女川原子力発電所第2号機 工事計画審査資料	
資料番号	02-補-E-01-0100-6-5 改0
提出年月日	2023年4月28日

補足-100-6-5 外郭浸水防護設備（逆止弁付ファンネル）の
要目表記載変更について

外郭浸水防護設備（逆止弁付ファンネル）の要目表記載変更について

添付資料3：機器の配置を明示した図面（今回変更認可申請資料）

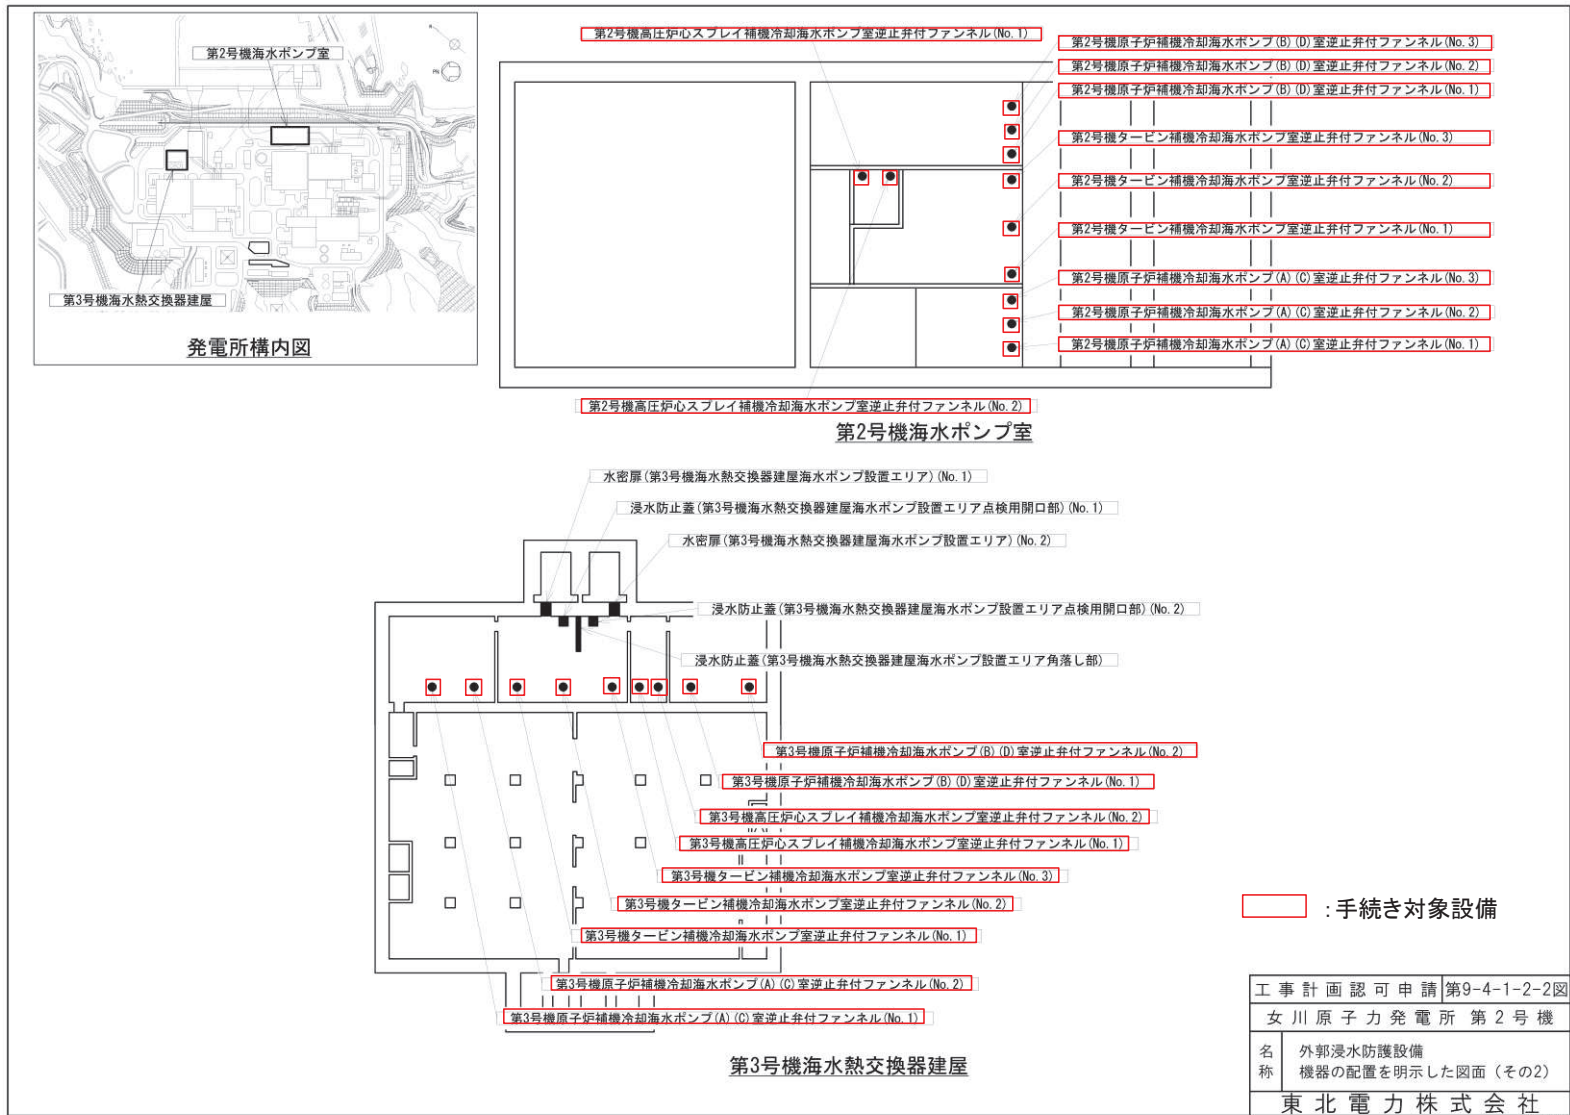
実用発電用原子炉の設置、 運転等に関する規則 別表第二 添付書類		関連 条文	添付書類名	添付書類の 変更の有無	添付書類の 変更の有無の理由
その他発電用原子炉の附属施設（浸水防護施設）					
1	浸水防護施設に係る 機器の配置を明示し た図面及び系統図	6条 15条 51条	第9-4-1-2-2 図 外郭浸水防護設備 機器の配置を明示した図面（その2）	無	外郭浸水防護設備（逆止弁付ファンネル）の要目表の記載の変更は当該設備の配置を変更するものではないため、既認可の設計及び工事の計画に添付した本図面から変更はない。
2	耐震性に関する説明 書	5条 6条 51条	VI-2-10-2-10-1 逆止弁付ファンネル（第2号機）の耐震性についての計算書	有	外郭浸水防護設備（逆止弁付ファンネル）の要目表の記載の変更により、耐震評価部位である弁本体の材料を変更するため、本計算書の内容を変更する。 なお、板材と管材で機械的物性値に変更はないため、評価結果への影響はない。 （別紙2-1、別紙2-2参照）
			VI-2-10-2-10-2 逆止弁付ファンネル（第3号機）の耐震性についての計算書	有	
3	強度に関する説明書	6条 51条	VI-3-別添3-2-9-1 逆止弁付ファンネル（第2号機）の強度計算書	有	外郭浸水防護設備（逆止弁付ファンネル）の要目表の記載の変更により、強度評価部位である弁本体の材料を変更するため、本計算書の内容を変更する。 なお、板材と管材で機械的物性値に変更はないため、評価結果への影響はない。 （別紙3-1、別紙3-2参照）
			VI-3-別添3-2-9-2 逆止弁付ファンネル（第3号機）の強度計算書	有
